**Deuxième série de questions et commentaires
pour le projet d'agrandissement
du lieu d'enfouissement technique
situé sur le territoire de la ville de Mont-Laurier
par la Régie intermunicipale des déchets de la Lièvre**

Dossier 3211-23-091

Le 1^{er} mars 2024

Figure 2 : Représentation de l'écoulement radial. Adapté du dessin 43955TT-ENV-SE01 (TetraTech, 2023-12-13).

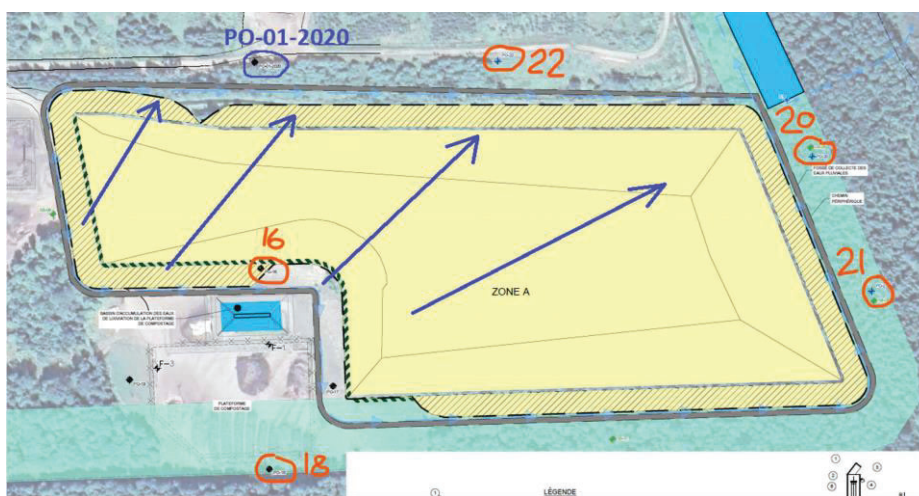
QC2 - 1 La réponse à la **QC-5** présente les puits d'observations proposés et figurant au dessin 43955TT-ENV-SE01. Leur répartition amont-aval considère la surface piézométrique déterminée à l'étude hydrogéologique de Groupe Alphard (2021) et reproduite ici à la figure 1. Leur nombre correspond au minimum requis par le Règlement sur l'enfouissement et l'incinération de matières résiduelles (chapitre Q-2, r. 19). Cependant, si l'on considère l'écoulement radial des eaux souterraines au pourtour du dôme piézométrique, la surveillance de la qualité des eaux souterraines traversant la partie nord-ouest de la bordure de la zone A ne serait pas assurée.

Pour pallier cette problématique, il a été suggéré d'ajouter au réseau de suivi le puits d'observation PO-01-2020 aménagé dans le cadre de l'étude hydrogéologique de Groupe Alphard (2021), montré à la figure 2.

Puisque l'initiateur signale qu'il prévoit détruire ce puits lors des travaux, comment l'initiateur compte-t-il assurer une couverture adéquate de la surveillance des eaux souterraines du lieu d'enfouissement technique (LET)? Conservera-t-il le puits d'observation PO-01-2020 au réseau de suivi proposé pour la zone A? Aménagera-t-il un nouveau puits dans le même secteur?
